Der Magistrat der Stadt Bürstadt - Rathausstraße 2 - 68642 Bürstadt

**Vierstreifiger Ausbau der B 47 zwischen der Anschlussstelle Bürstadt/Ost und der Anschlussstelle Lorsch, Aktenzeichen: III 33.1 – 66 a 04/01 (2) – 5/10
hier: Stellungnahme der Stadt Bürstadt**

1. Knotenpunkt Bürstadt-Ost

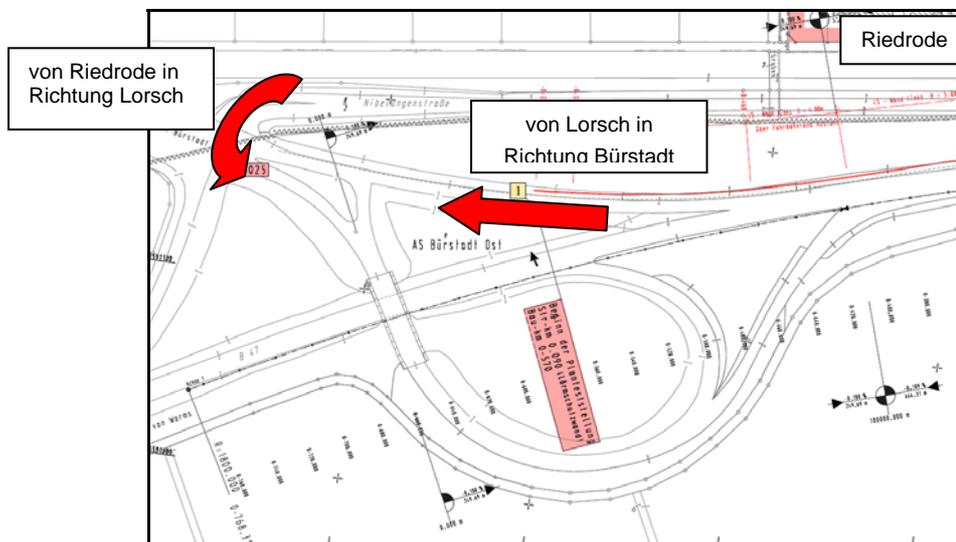
Die folgende Abbildung zeigt den Knoten Bürstadt-Ost, der nicht Bestandteil der Planfeststellung ist und daher auch nicht umgebaut wird.

Seitens der Stadt Bürstadt bestehen Bedenken bezüglich der Sicherheit des Knotenpunktes. Da eine direkte Ausfahrt von Riedrode in Richtung Lorsch nach Umbau der B 47 nicht mehr möglich ist, müssen Riedroder Bürger zunächst das Stück bis zum Knoten Ost zurückfahren und dann dort links abbiegen, um über die Brücke zu fahren und dann in die B47 einzuschleifen. Gleichzeitig kommt jedoch vorfahrtberechtigt der Verkehr von Osten in Richtung Bürstadt mit relativ hoher Geschwindigkeit an dem Knoten an. Erschwerend kommt hinzu, dass die Straße hier ansteigt und gebogen verläuft, sodass der ankommende Verkehr erst spät zu sehen ist.

Unter Beachtung der vorgenannten Aspekte sieht die Stadt Bürstadt hier einen Gefahrenschwerpunkt. Es sollte daher untersucht werden, ob in diesem Zusammenhang ein Kreisverkehrsplatz eingerichtet werden kann.
